Verslag huishoudelijke elektrische installatie op laagspanning en zeer lage spanning

Referentie: **014-20260618-01**	Datum controle: **18/06/2026**
Keurder: **014**

Eigenaar:	**Onbekend**	EAN-code:	[redacted]
Adres installatie:	**Kluisbos 51 21, 1501 - Halle**	Nummer teller(s):	[redacted]
		Distributienetbeheerder installatie:	**Fluvius**

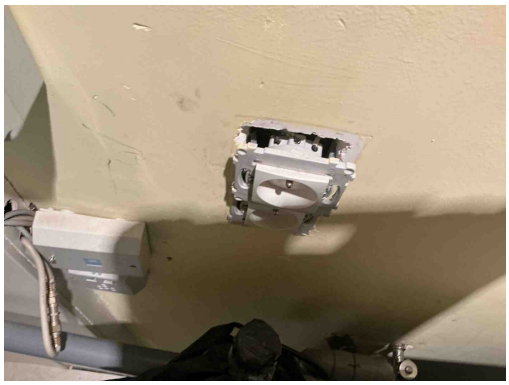
B17 - De voedingsspanning is niet op elk bord vermeld (Boek 1: 3.1.3.3).
Opmerking: Oa bord 1, contactdoos berging

B04 - De aanduiding van de kringen, klemmen en/of schakelapparatuur ontbreekt, is onjuist of is onvolledig (Boek 1: 3.1.3.1/5.1.6.1).
Opmerking: Oa bord 1

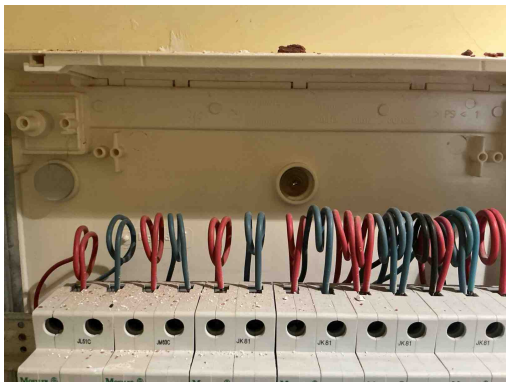
T10 - Bepaalde contactdozen en/of schakelaars zijn niet degelijk bevestigd (Boek 1: 1.4.1.3).
Opmerking: Oa living, berging, gang

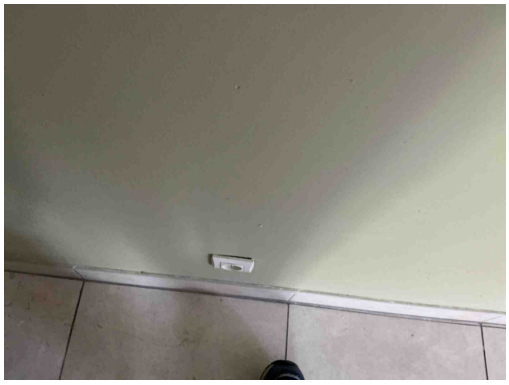
T21 - Het elektrisch materieel is niet geplaats volgens de voorschriften van de fabrikant/ regels van goed vakmanschap . (Boek 1: 1.4.1.3)
Opmerking: Oa ophangvijzen bord 1

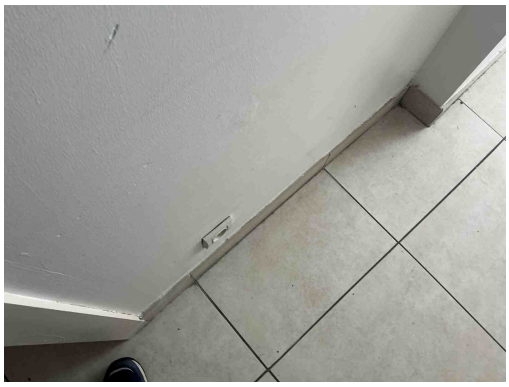
T10 - Bepaalde contactdozen en/of schakelaars zijn niet degelijk bevestigd (Boek 1: 1.4.1.3).
Opmerking: Oa living, berging, gang

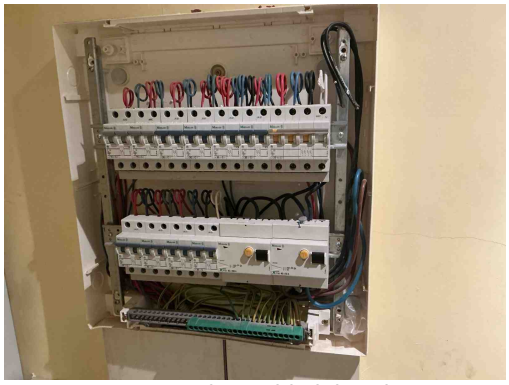
T10 - Bepaalde contactdozen en/of schakelaars zijn niet degelijk bevestigd (Boek 1: 1.4.1.3).
Opmerking: Oa living, berging, gang
